## 【補助第230号線（土支田通り～外環）に係る合同意見交換会】

◆日時：平成28年11月12日（土） 19:00～20:30

# 補助第230号線整備計画案〔意見交換会とりまとめ〕

## 補助第230号線意見交換会に関するご意見（議事要旨）

## 街路樹

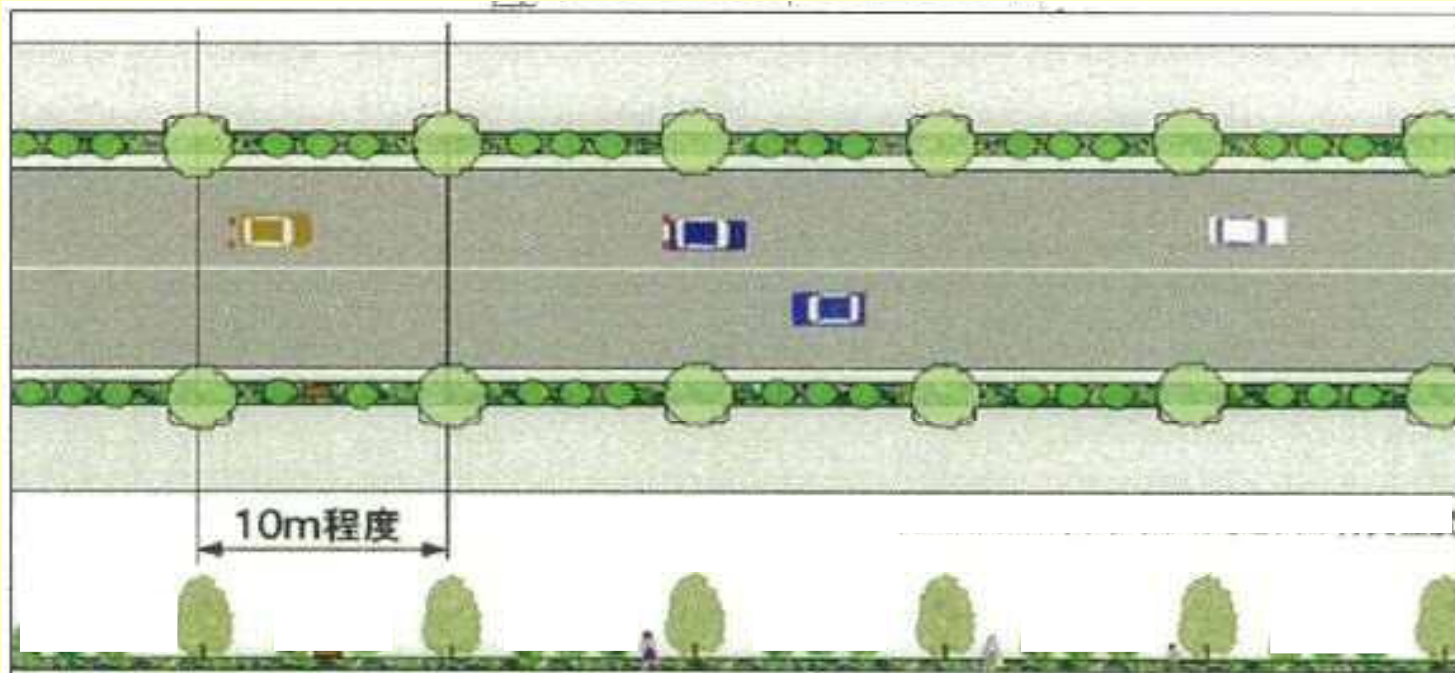
- 大きくなりすぎず、葉が落ちにくく、害虫がつかないものを希望する。
- 花は咲くときれいだが、維持管理が大変である。
- 植樹は、実や葉の落ちにくい、維持管理が容易なものを希望する。
- 落葉により清掃が大変になるので、木の本数は少ないほうがいい。間隔をあけてほしい。

◆街路樹は、比較的落葉等が少なく、害虫がつきにくい樹種とします。

- 植樹に関しては、沿道の方々のご不便（落葉、害虫）とならない樹種を検討します。

## テーマ3：交差点、区道交差点 【意見】

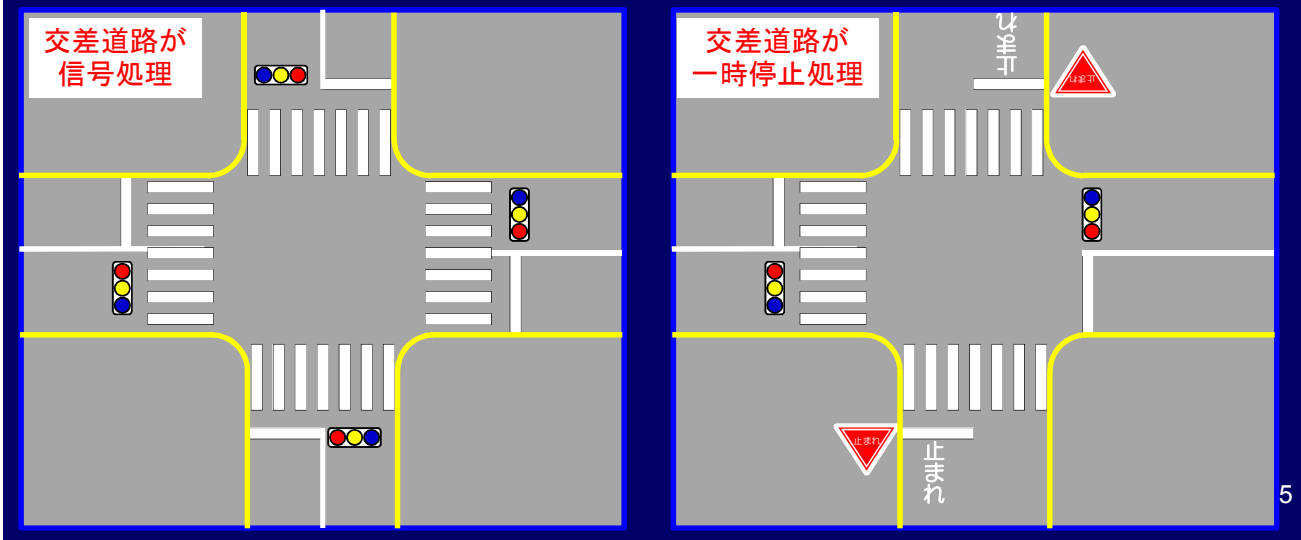
- ◆外環交差点に信号機はつかないのか
- ◆信号機が設置される箇所の交差道路（区道）は、信号機または一時停止のどちらの規制になるのか。
- ◆区有通路104との交差点に信号は設置されないのか

- 土支田通り～大泉学園通りの全区間が開通した段階で信号機を設置する予定でしたが、先行する土支田通り～外環の区間が開通するタイミングで設置することとしました。

- 土支田通り、別荘橋通り、外環との交差箇所では、交差道路も信号による処理になりますが、それ以外の交差道路は一時停止による規制となります。
- 警察の見解では、一般的に自動車交通量の少ない箇所に信号機を設置しても歩行者の信号無視が多くなり、かえって危険になるという考えです。また、交差道路が狭くすれ違いに十分な幅員がとれない場合、信号機は設置できないため、一時停止による規制となります。
- 交差道路は生活道路であり、補助第 230 号線の整備により、急激に交通量が増えることはないと考えます。
- これまでの道路整備においては、道路開通後の交通状況を確認してから、より有効な安全対策を実施しています。

## テーマ3：交差点、区道交差部 【意見】

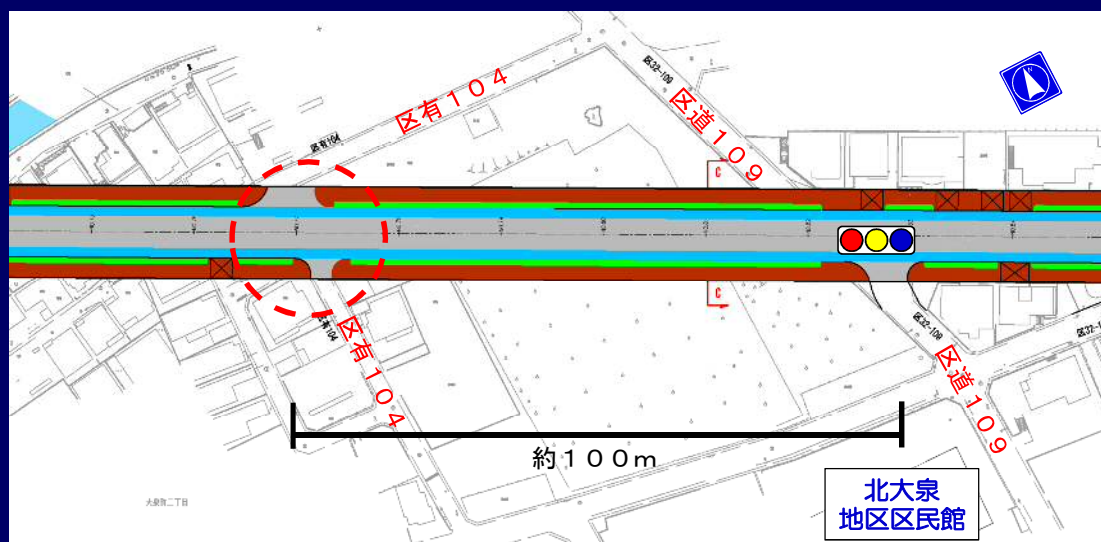
- ◆区有通路104との交差部に信号は設置されないのか

- 信号機は設置しない予定です。安全を確認して通行してもらうことを考えています。
- 歩行者については、通行止めとなる箇所には階段の設置を検討しています。
